监理工程师通知单

工程名称：新沂市 35 万千瓦（一期 25 万千瓦）户用分布式光伏项目

编号：ZHJL-XY-TZD-AZ-029

内 容：关于业主方与监理方验收检查问题整改通知

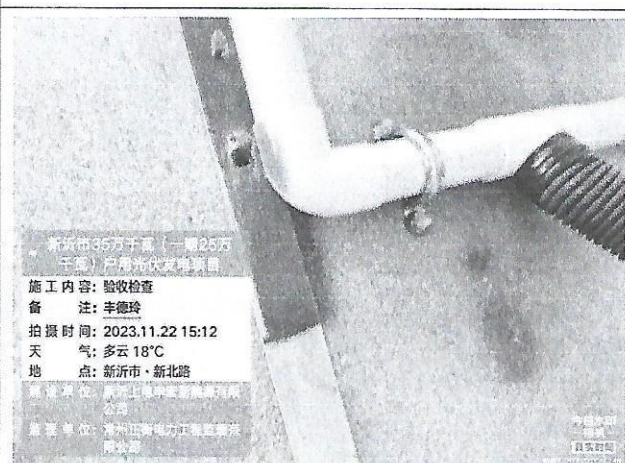
- 1、丰德玲和李尘农户逆变器未用三通管口连接；
- 2、李尘农户逆变器未贴 logo；
- 3、李在忠农户接地扁铁焊接处焊渣未清理干净，未喷防锈漆；
- 4、卓成武、卓成管农户电表箱防火封堵未做；
- 5、卓成管农户屋顶支架底座防水开裂现象严重，需重新做防水；

现要求你部收到整改通知后立即整改到位，分析原因，举一反三，加强现场质量管控，严格进行施工质量技术交底及学习，提高质量标准，确保工程质量。
